Modification du Périmètre Délimité des Abords (PDA) du Château de la Poype de Serrières

Commune de Trept (Isère)

Conclusion et avis

Enquête du 16 octobre au 21 novembre 2025

Photos du commissaire enquêteur depuis le cimetière en direction du château et inversement.

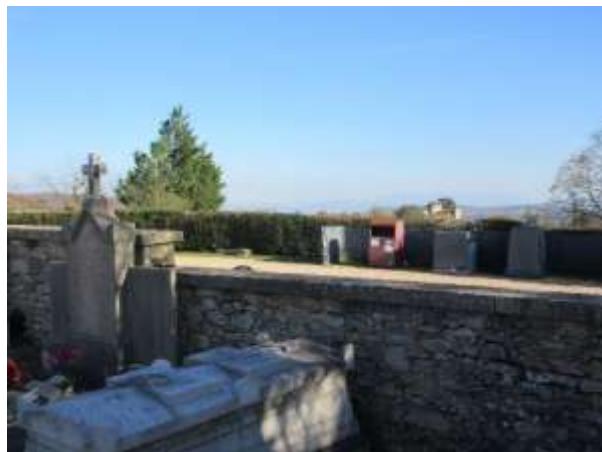
Recommandation n°1 : cimetière et cône de vue. Réintégrer et conserver les parcelles à l'est du cimetière dans le Périmètre de Protection des Abords du château de Serrières.

Détail de la réserve : réintégrer l'ensemble des parcelles classées N ou A à l'est du cimetière de Trept dans le PDA pour revenir à la situation antérieure.

Motivation et justification : dans le PDA, toute modification de l'aspect extérieur de l'espace bâti ou non bâti est soumise à l'accord de l'Architecte des Bâtiments de France. Il serait nécessaire que l'ABF puisse donner son avis sur l'évolution du secteur.

Extrait graphique de la synthèse de l'axe 1 du PADD. Le premier cône de vue se situe à l'aplomb du cimetière ; il s'agit d'un des rares points de vue qui donne à la fois sur le château de Trept et le Mont-Blanc depuis un lieu symbolique.

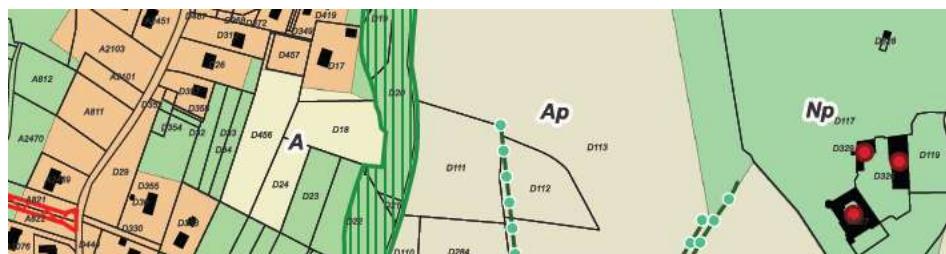
Détail de la réserve : Je recommande la mise en place d'une protection, pour la conservation à long terme de ce cône de vue en direction du château de Serrières et du Mont-Blanc. Ceci pourrait se traduire par la mise en place d'une zone non aedificandi et non sylvandi sur les parcelles concernées, inscrite au règlement graphique ou écrit. Le

seul classement N ou A n'est pas suffisant. Ou tout autre dispositif permettant de conserver ce cône de vue. Je recommande par ailleurs de ne pas étendre l'urbanisation de la parcelle D17 vers le sud. Le classement de la parcelle A2470 au sud du cimetière me semble également intéressant.

Seulement deux cônes de vue ont été représentés graphiquement à travers l'axe 1 du Projet d'Aménagement et de Développement Durables (p.18 du PADD).

Surtout, il s'agit d'une des rares coupures de la route reliant le centre-bourg au Grand-Cozance, bénéficiant d'une vue remarquable sur le château de Serrières et le Mont-Blanc, sur un lieu symbolique (cimetière de Trept) et accueillant des visiteurs. Cette esplanade bénéficie d'atouts majeurs qui pourrait être mise en valeur. En ce sens, il me semble nécessaire de ne pas étendre le zonage U de la parcelle D17 vers le sud, au risque de créer une nouvelle dent creuse. Je préconiserais également le classement en N de la parcelle A2470 pour maintenir une zone de nature à proximité du cimetière pouvant servir potentiellement de corridor à la faune.
